DETERMINAZIONE DEL DIRIGENTE SERVIZIO VIA E VINCA 27 ottobre 2021, n. 445

**D.lgs. 152/2006 e ss. mm.ii., L.R. 11/2001 e ss.mm.ii. e L. n. 241/1990 e ss.mm.ii. - Proroga della efficacia della Determinazione Dirigenziale n. 33 del 15.02.2016 avente ad oggetto "Conclusione del procedimento di riesame della DD n. 160/2011 in ottemperanza alla sentenza del TAR Puglia n. 1254 del 27/08/2013 - rinnovazione della procedura di valutazione di impatto ambientale per insediamento eolico nel Comune di Apricena in loc. "San sabino e donna Carlotta".**

**Ortofoto volo 2015 – Google Earth**

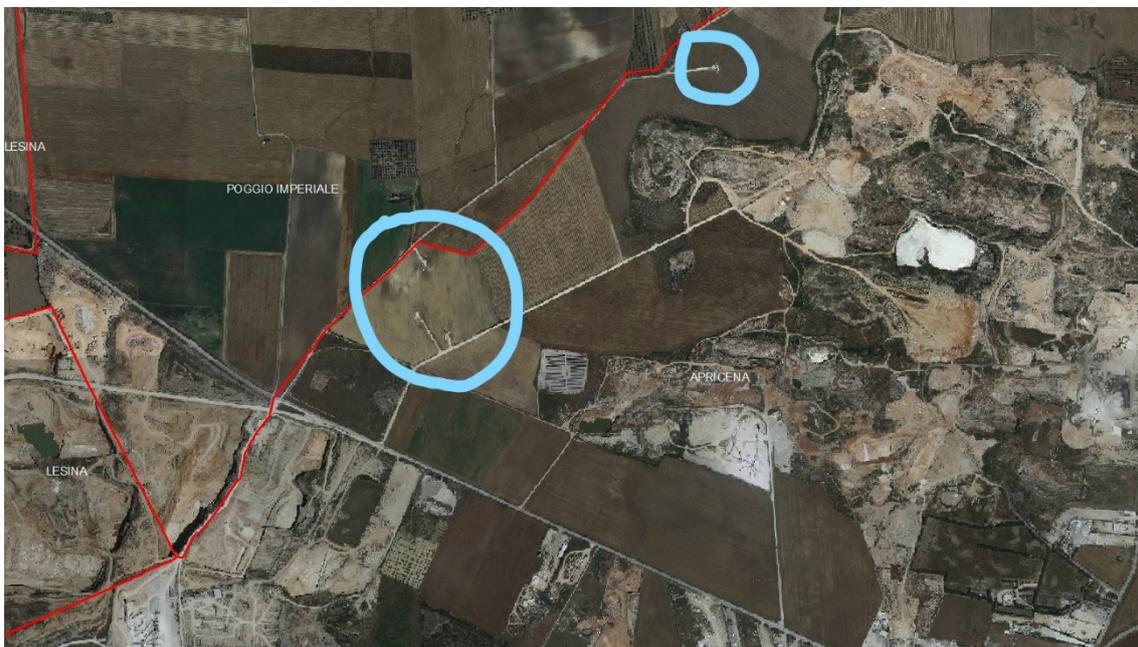
- dalla analisi dei luoghi effettuata dal Servizio VIA e VInCA su piattaforma GIS – Google Earth Pro, volo luglio 2015 e sulla piattaforma GIS S.I.T. Puglia ortofoto volo 2016, si rilevava la presenza di tre aerogeneratori in posizione critica rispetto all'aerogeneratore identificato dalla sigla T8 (T9 come da documentazione acquisita agli atti in data 19.10.2021), ed un aerogeneratore in prossimità dell'aerogeneratore identificato dalla sigla T7 (T10 come da documentazione acquisita agli atti in data 19.10.2021) non contemplati nella valutazione degli impatti cumulativi di cui alla DGR 2122/2012, (cfr. elaborato "Relazione Impatti Cumulativi (DGR 23 ottobre 2012, n. 2122 - Indirizzi per l'integrazione procedimentale e per la valutazione degli cumulativi di impianti di produzione di energia da fonti rinnovabili nella Valutazione di Impatto Ambientale – 2015) poiché realizzati, presumibilmente, successivamente all'adozione del provvedimento di VIA n. 33/2016. La presenza dei quattro aerogeneratori in posizione critica già citati, ha determinato di fatto una modifica dello stato dei luoghi non attestata dal tecnico competente nella perizia giurata trasmessa con nota pec del 06.05.2021 ed acquisita al prot. uff. n. prot. n7368 del 18.05.2021.

Aerogeneratori non presenti nell'area di intervento del parco eolico della società DEA S.r.l.

Aerogeneratori presenti nell'area di intervento del parco eolico della società DEA S.r.l.

- da una verifica effettuata su software Esri ArcGis e piattaforma Google Earth Pro le nuove coordinate dell'aerogeneratore T9 indicate dal proponente  $E = 533947 \text{ m}$   $N = 4628645 \text{ m}$  individuano un punto distante circa 185 m dall'aerogeneratore "minieolico" più prossimo e non 227 m così come riportato dal proponente.

Ai fini della delocalizzazione dell'aerogeneratore T9 già autorizzato, pertanto, è necessario individuare una nuova posizione all'interno della stessa particella catastale e dell'area di ingombro del medesimo (modifica non sostanziale ai fini del rilascio dell'Autorizzazione Unica ex art. 7 della L.R. n. 25/2021) che assicuri un aumento della distanza tra l'aerogeneratore T9 e il "minieolico" più prossimo e mantenga inalterata (o aumentata) la distanza dal parco fotovoltaico già in essere, ubicato in prossimità dell'aerogeneratore T9.

- **Di prescrivere** ai fini dell'efficacia del presente provvedimento il riposizionamento dell'aerogeneratore T9 all'interno dell'area di ingombro dello stesso affinché sia aumentata la distanza dall'aerogeneratore "minieolico" più prossimo allo stesso, nonché mantenuta inalterata o aumentata la distanza tra l'aerogeneratore T9 e il parco fotovoltaico in essere.
